C Sample Drawing initial Release Checklist

BOSCH 博世 Confidential	Product Development Design Change Request 产品开发设计变更请求		Version 15 Effective date:2026-01-14th	
			Design Change Request No.	26_001
Customer project Name/ 客户项目名称:		JIM-PT611		MCR No. / MCR号:
Sample status / 样件状态: ☐ A Sample☐ B Sample☒ C Sample☐ D Sample				
Change part&product Name/更改零部件产品的名称(简要描述)				
DOC+SDPF UNIT: F01ZH003RX-02 SCR UNIT: F01ZH003VH-00 BRACKET: F01Z5103J8-00				
Reason of changes/更改理由 (简要描述): 按客户要求释放JIE PT611 B样件;				
Change from/变更来源:				
Customer request / 客户要求 ☒		Supplier request / 供应商请求 ☒		Design optimization / 设计优化 ☒
Correction / 更正(错误) ☐		Other / 其他 ☐ ()		
Change inform to/变更通知人: Zhang Shengchang,Zhang Hanquan,Shen Weibo, Li Yicen, Ge Jilong Yang Guangtuo,Jia Kebin, Luo jing, Lu Qingsong, Min Lingyun				
Whether this change impact others component or product 此变更是否影响到其他部件和产品: ☐ yes/是 ☒ no/否				
If impact others product, Whether others projects&product change or not? 如果影响, 别的部件和产品是否也需要同时变更?

PDEC R26-001

PDECR 26-001

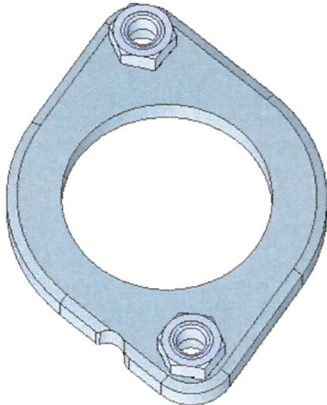
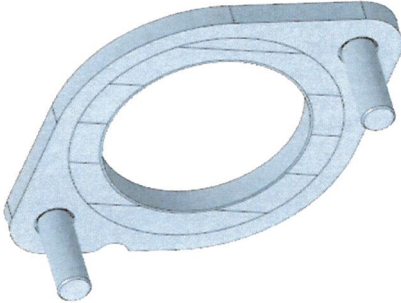
变更描述	零件号	零件名称	Project	样件阶段	变更来源
	F01Z51039D-02	INLET FLANGE	JIM PT611	B C	BOSCH/Customer
	变更前

F01Z51039D-00		F01Z51039D-02		
	基于客户边界法兰数模调整，改为304材质的铸件法兰；				
	凸台强度不足，有断裂风险；				
	FEA仿真，仿真报告见附件；

PDECR 26-001

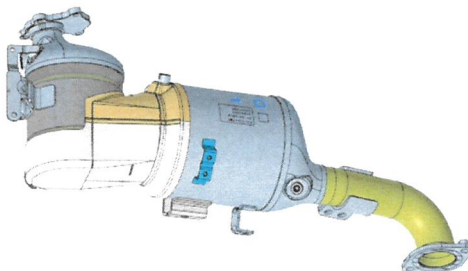
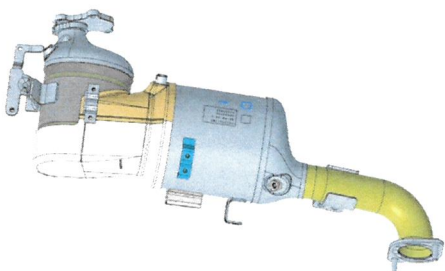
零件号	零件名称	Project	样件阶段	变更来源
See blow	BRACKET	JIM PT611	3C	BOSCH/Customer
变更前		变更后		
变更描述	 BRACKET: F01Z5016N0 BRACKET: F01Z501103 NUT: F01Z5101CC  BRACKET: F01Z50196V-00 BRACKET: F01Z510392-00 NUT: F01Z5101CC			
变更原因	为方便供应商安装压差管定位，压差管夹片改为焊接支架；			
风险点（影响）	支架强度不足有断裂风险；			
验证方法	FEA仿真，仿真报告见附件；

PDECR 26-001

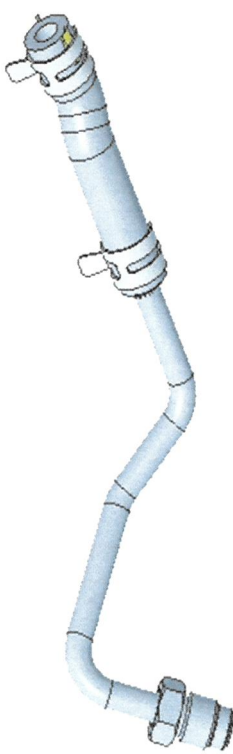
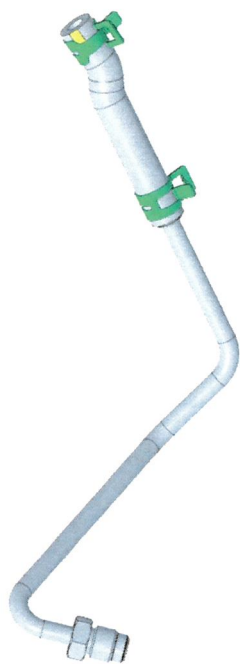
变更描述	零件号	零件名称	Project	样件阶段	变更来源
	See blow	FLANGE	JIM PT611	3C	BOSCH/Customer
	变更前				
变更原因					
	FLANGE: F01Z5017XS FLANGE: F01Z5102ET NUT: F01Z500753		FLANGE: F01Z50199H-00 FLANGE: F01Z5101DL NUT: F01Z5103AE-00		
	PT611与493和高扭中兴主项目统一，DPF出气法兰；				
风险点（影响）	支架强度不足有断裂风险；				
验证方法	FEA仿真，仿真报告见附件；

PDECR 26-001

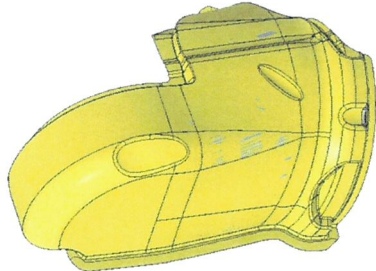
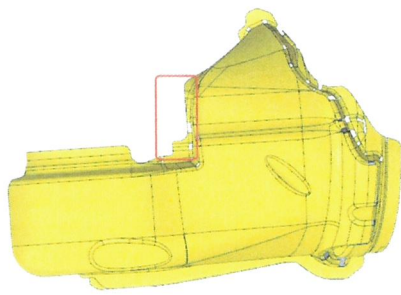
零件号	零件名称	Project	样件阶段	变更来源
See blow	DP tube inlet	JIM PT611		BOSCH/Customer
变更前		变更后		
变更描述	 DP tube inlet: F01Z5017W8 DP tube inlet: F01Z5017YK DP tube inlet : F01Z5102D5 RUBBER HOSE INLET: F01Z5102SV	 DP tube inlet: F01Z5019BS-00 DP tube inlet: F01Z5019BT-00 DP tube inlet : F01Z5103J3-00 RUBBER HOSE INLET: F01Z5103J4-00		
变更原因	压差管夹片改为焊接支架后，压差硬管加长15mm，压差软管减短15mm;			
风险点（影响）	无			
验证方法	无

PDECR 26-001

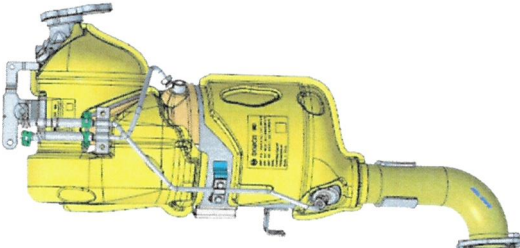
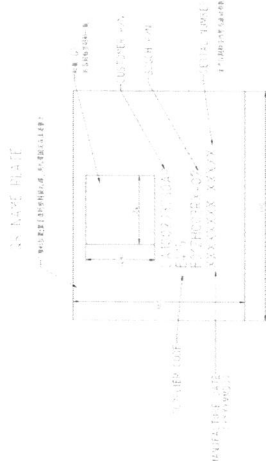
零件号	零件名称	Project	样件阶段	变更来源
See blow	DP tube inlet	JIM PT611	 C	BOSCH/Customer
变更前		变更后		
变更描述	 DP tube inlet: F01Z5017W7 DP tube inlet: F01Z5017YJ DP tube inlet : F01Z5102D4 RUBBER HOSE INLET: F01Z5102SW	 DP tube inlet: F01Z5019BU-00 DP tube inlet: F01Z5019BV-00 DP tube inlet : F01Z5103J5-00 RUBBER HOSE INLET: F01Z5103J6-00		
变更原因	压差管夹片改为焊接支架后，压差硬管加长15mm，压差软管减短15mm;			
风险点（影响）	无			
验证方法	无

PDECR 26-001

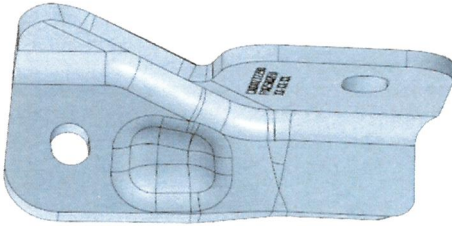
零件号	零件名称	Project	样件阶段	变更来源
	See blow	MIXER INSULATION 02	JIM PT611	ØC	BOSCH/Customer
变更描述	变更前			变更后

INSULATION: F01Z5018AY FOIL: F01Z5017NU MAT: F01Z5102RM MAT: F01Z5102RN			INSULATION: F01Z5019BX-00 FOIL: F01Z5103J9-00 MAT: F01Z5102RM MAT: F01Z5102RN	
变更原因	压差支架改焊接后，保温壳增加避让区域；				
风险点（影响）	无				
验证方法	无

PDECR 26-001

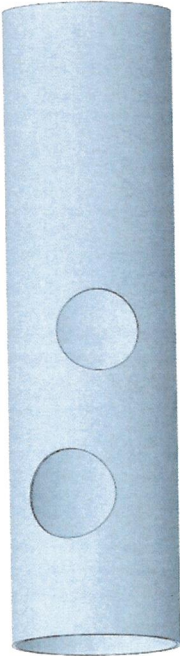
变更描述	零件号	零件名称	Project	样件阶段	变更来源
	F01ZH003RX-02	DOC+SDPF UNIT	JIM PT611	B C	BOSCH/Customer
	变更后

F01ZH003RX-01		F01ZH003RX-02		
	1.添加纸质标签；2.上述更改后，DOC+SDPF总成随之更改；				
	无		无		
变更原因					
风险点（影响）					
验证方法

PDECR 26-001

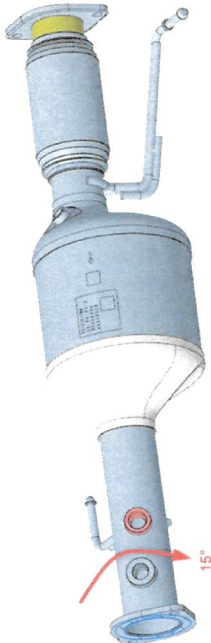
零件号	零件名称	Project	样件阶段	变更来源
F01Z5103J8-00	BRACKET	JIM PT611	变更	BOSCH/Customer
变更前		变更后		
变更描述	 F01Z5102EU		 F01Z5103J8-00	
变更原因	客户边界更改后，支架的形状及安装孔位随之更改；			
风险点（影响）	无			
验证方法	无

PDECR 26-001

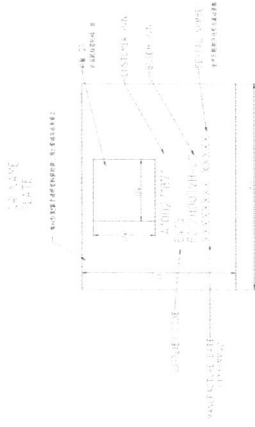
零件号	零件名称	Project	样件阶段	变更来源
F01Z5019BW-00	SCR WELDING	JIM PT611	BC	BOSCH/Customer
变更前		变更后		
变更描述	 F01Z5017W9  F01Z5019BW-00			
变更原因	客户要求NOX座向下旋转15°，SCR尾管NOX座孔位随之更改；			
风险点（影响）	无			
验证方法	无

PDECR 26-001

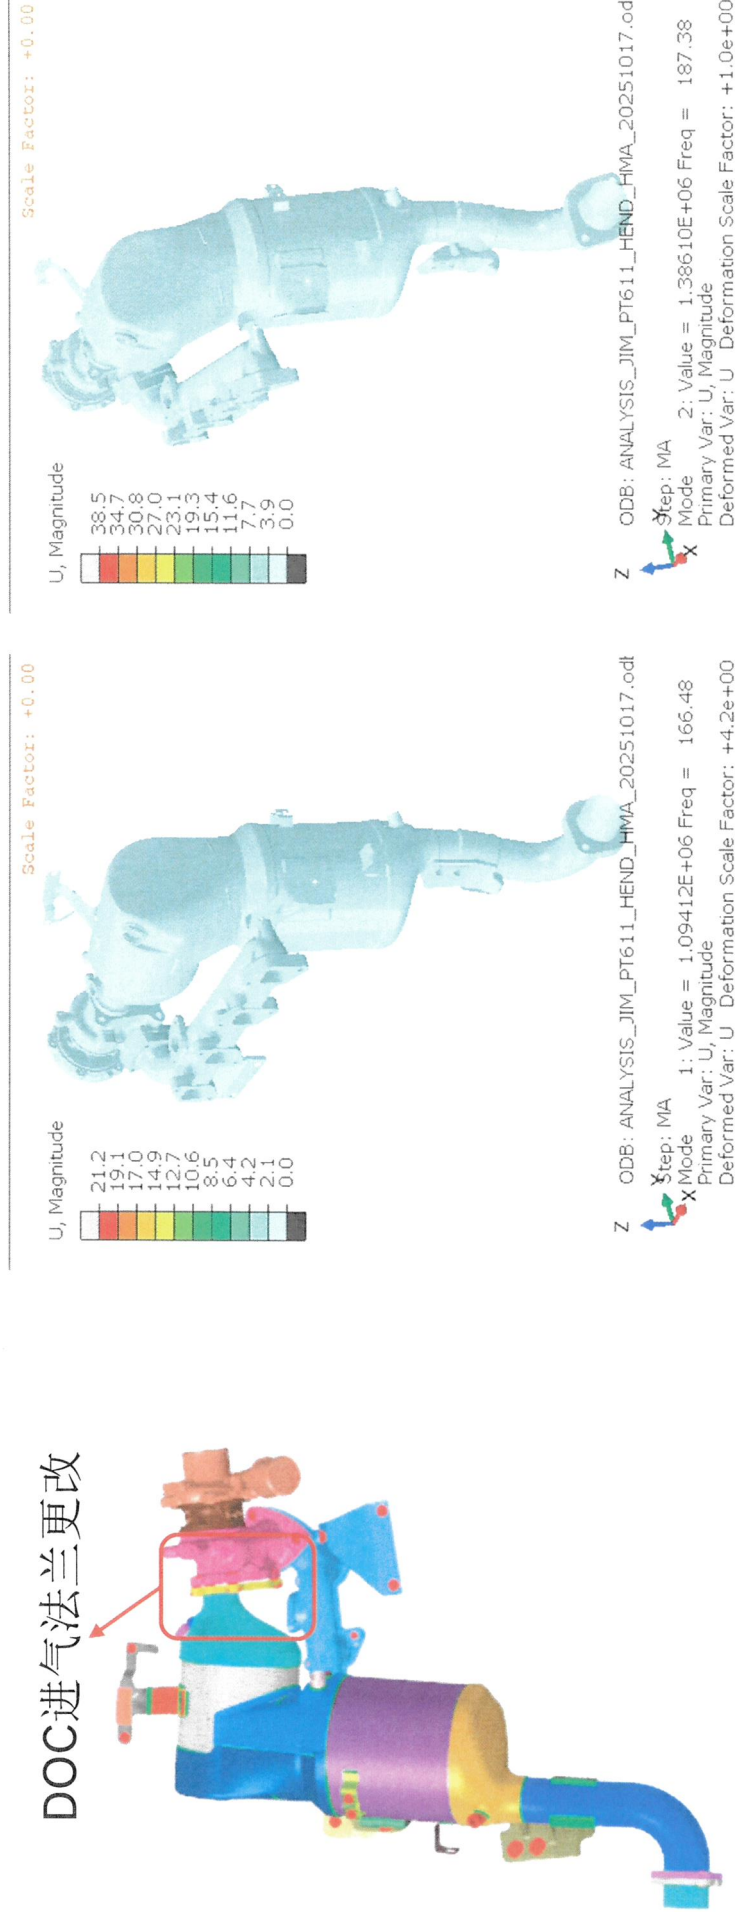
零件号	零件名称	Project	样件阶段	变更来源
F01ZH003VH-00	SCR UNIT	JIM PT611	❖ C	BOSCH/Customer
变更后				
变更描述

F01ZH003FV			F01ZH003VH-00
变更原因	1.添加纸质标签; 2.上述更改后, SCR总成随之更改;			
风险点 (影响)	无			
验证方法	无
